改善箇所説明図

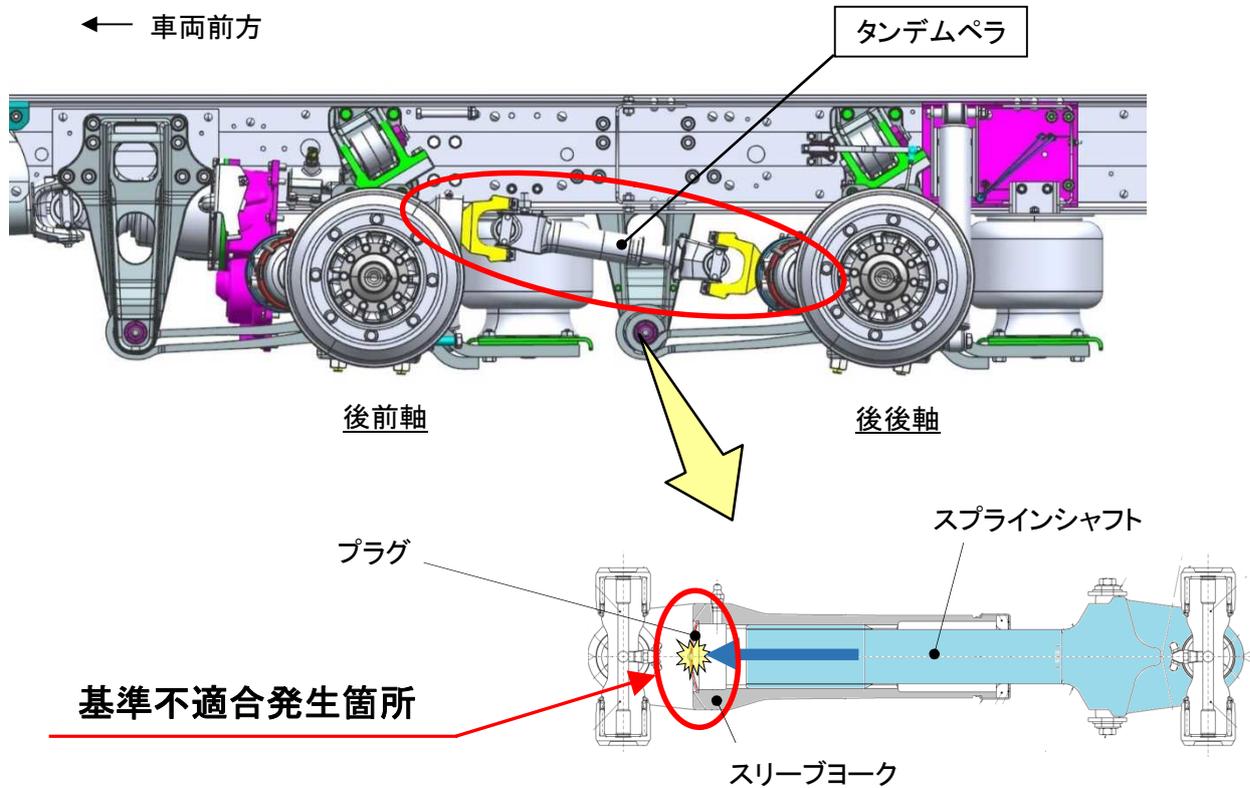
エアサス仕様の大型トラック(4軸車)において、タンデムペラ(後前軸と後後軸間のプロペラシャフト)の長さ設定が不適切なため、タンデムペラが最も縮んだ際にスプリンシャフトがプラグを押ししまい、プラグが脱落し他の交通に影響をおよぼすおそれがある。

全車両、暫定措置としてタンデムペラにプラグ脱落防止用の樹脂製バンドを装着し、準備が出来次第、対策品のタンデムペラと交換する。

注：□ は対策品に交換する部品を示す。
